To: [5.1.2e] [5.1.2e]@witteveenbos.com]; [5.1.2e] [5.1.2e]@coa.nl]; [5.1.2e]
[5.1.2e]@noaberkracht.nl]; [5.1.2e] [5.1.2e]@witteveenbos.com]
From: [5.1.2e]
Sent: Thur 11/16/2023 11:30:51 AM
Subject: FW: verzoek tot aanvulling en planaanpassing
Received: Thur 11/16/2023 11:30:52 AM
[7896021 1694767721380 133085 23-014.749 rep final Ruimtelijke onderbouwing.pdf opm NL.pdf](#)

Voor de aanvraag omgevingsvergunning voor het aanleggen van een afzuiginstallatie ter vervanging van de bestaande afzuiginstallatie aan de Gravendijk 6 te Albergen is per brief van 21 juli 2023 aanvullende gegevens gevraagd.

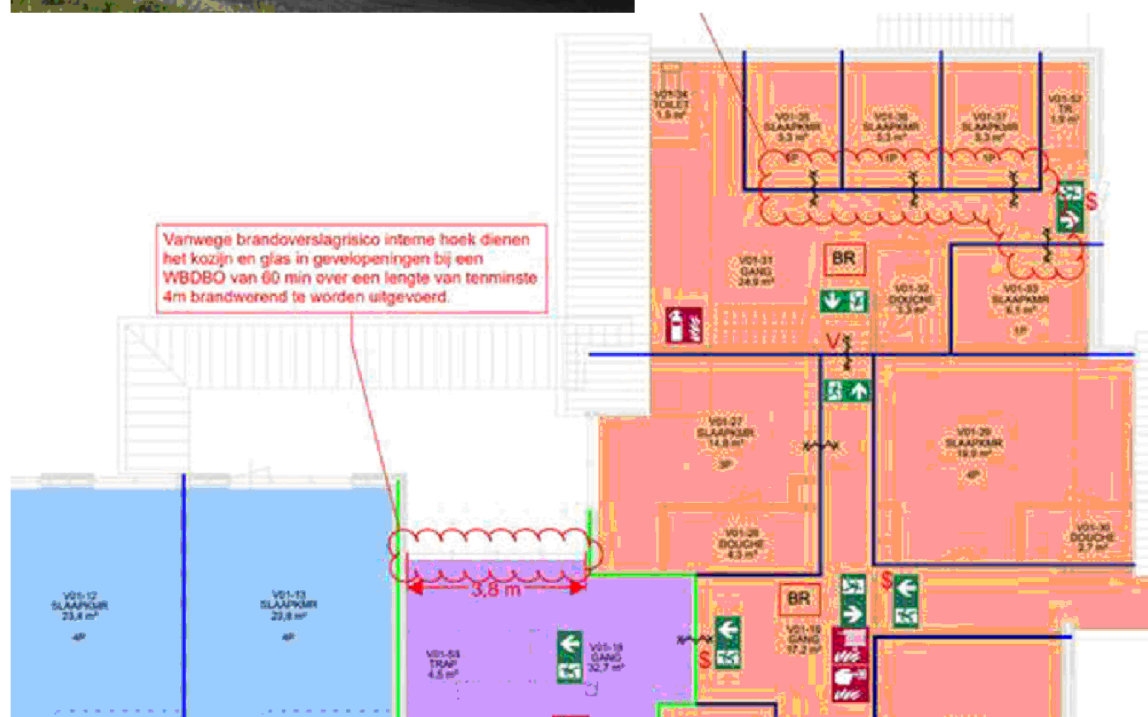
Er is niets op tekening verbeeld t.b.v. deze aanvraag.

Met de algemene opmerking en verwijzing blijkt uit de aanvraag niet dat aan BB wordt voldaan.

Uit de foto's is af te leiden dat in ieder geval 1 kanaal buiten komt via het platte dak op de verdieping. Daar waar volgens mij een slaapkamer VO1-27 zit. Die ruimte is afzonderlijk beschermd subbrandcompartiment. De kanalen zullen dus zeker door brandscheidingen gaan. Indien daar brandkleppen in worden geplaatst dan concreet aangeven op tekening. Ook ben ik dan benieuwd waar deze kleppen concreet staan vermeld in het rapport waarnaar men verwijst. Ik sluit overigens ook niet uit dat de kanalen worden afgetimmerd als een brandwerende schacht. Uit het bouwplan dient duidelijk te worden hoe dit is gedacht te maken.

Daarnaast dient een tekening te worden gemaakt van de wijzigingen van voorzieningen (installatie/bouwkundig) op de verdiepingsvloer(-en).

Alle wijzigingen door het aanbrengen van de nieuwe afzuiginstallatie moeten in de plattegrondtekening terug te 'lezen' zijn.
